Sicherheitstechnische
Bewertung des
Kernkraftwerkes
Stendal, Block A,
vom Typ
WWER-1000/W-320

Mai 1993

**GRS - 99
ISBN 3-923875-49-5**

Bild 4.2-14 Hauptumwälzleitung, Schweißverbindungen glattes Rohr und drei Varianten glattes Rohr-Krümmen

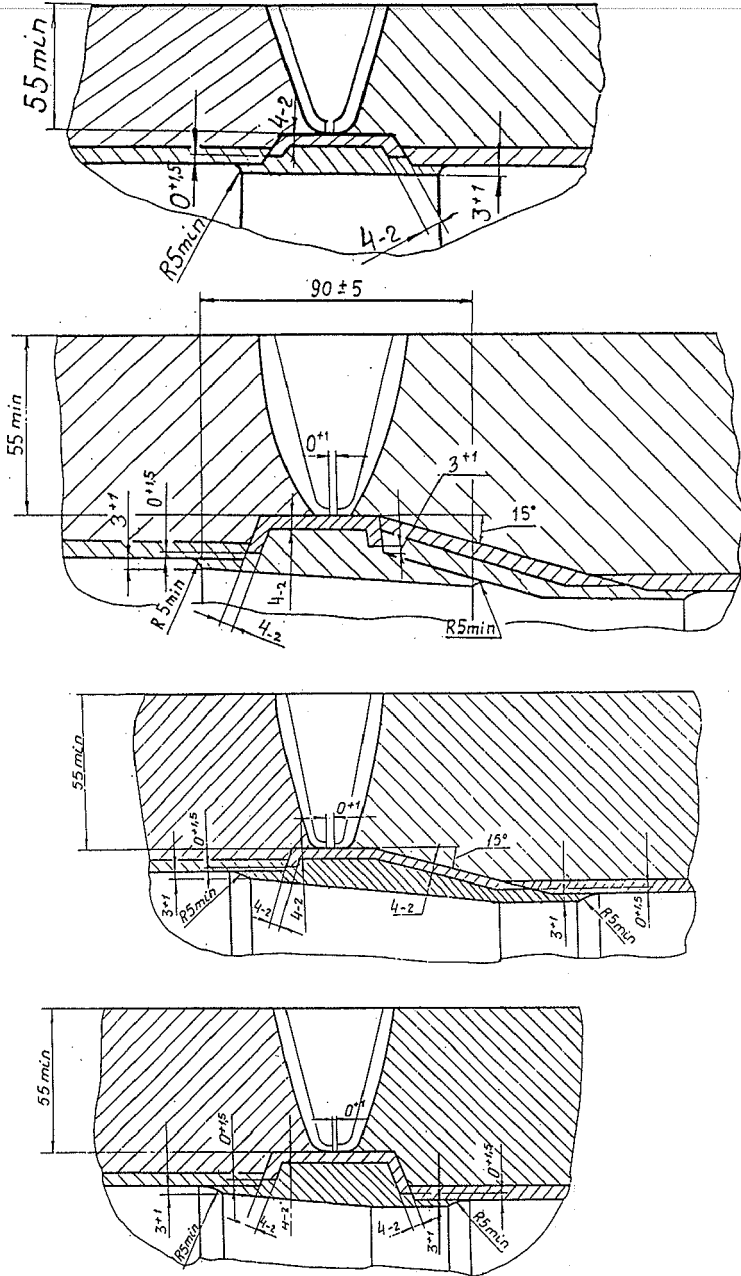
Die Schweißnähte des Dampferzeugermantels sind zum Teil infolge von Nahtüberhöhungen, zu dicht an den Rundnähten aufgesetzte Stutzen und infolge von den Anpassungen unterschiedlicher Wanddicken nur eingeschränkt mit Ultraschall prüfbar. Durch Nacharbeiten und die Anwendung von Sonderprüftechniken können jedoch ergänzende Prüfaussagen gewonnen werden. Gegenwärtig kann noch nicht abschließend beurteilt werden, ob die Übergänge vom ferritischen zum austenitischen Werkstoff (Verbindungsschweißnaht Mantel/Kollektor) ausreichend prüfbar sind. An einigen Stutzenkonstruktionen sind deshalb Änderungen notwendig (E 4.2-5).

- 7.2-1 Skizze der Feuerlöschanlage im Reaktorgebäude

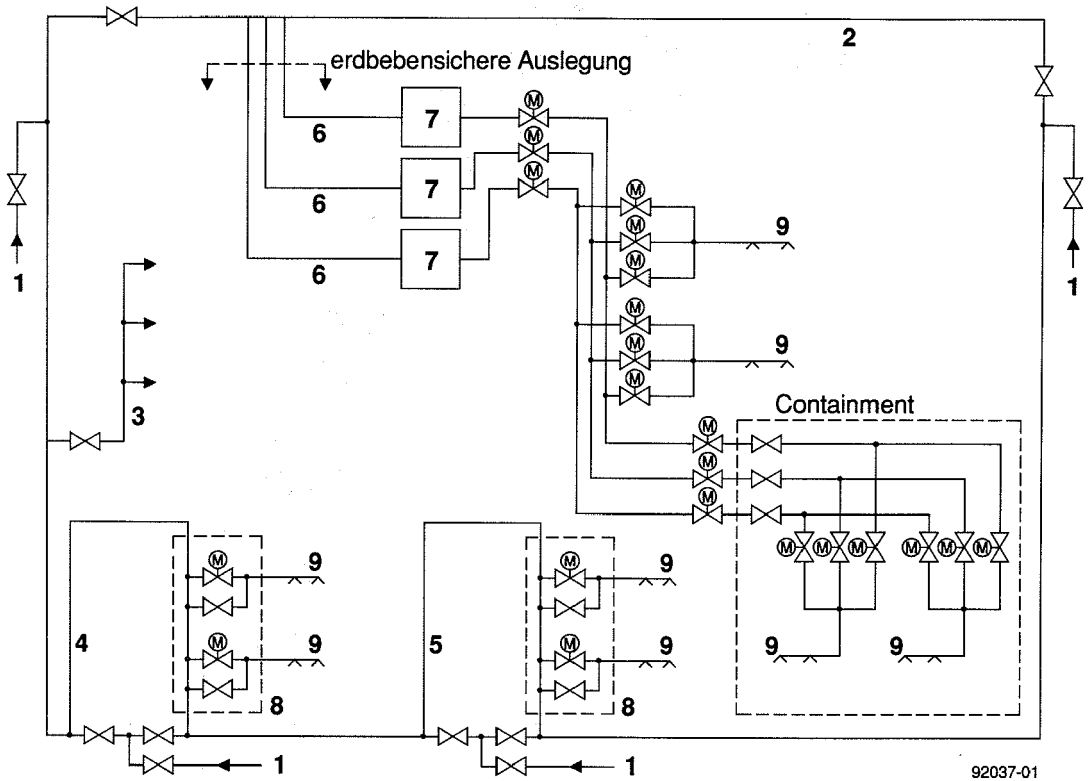
Für das Reaktorgebäude ist ein eigenes Löschwassernetz, das als Ringleitung mit Abgängen für die Löschwasserverbraucher ausgebildet ist, konzipiert (siehe Bild 7.2-1). Über vier Einspeisungen soll die Ringleitung mit dem Feuerlöschwassernetz der Kernkraftwerksanlage verbunden werden. Es ist vorgesehen, daß von der Ringleitung zwei Schleifen in je eine Schieberkammer abgehen und eine Sprühwasser-Löschanlage speisen. Eine weitere Schleife soll in drei Löschwasserbehälter mit jeweils 72 m³ Fassungsvermögen einspeisen, die zu einer großen Sprühwasser-Löschanlage gehören. Es ist geplant, diese Anlage erdbebensicher auszuliegen. Im Reaktorgebäude sind die folgenden drei Löschbereiche konzipiert:
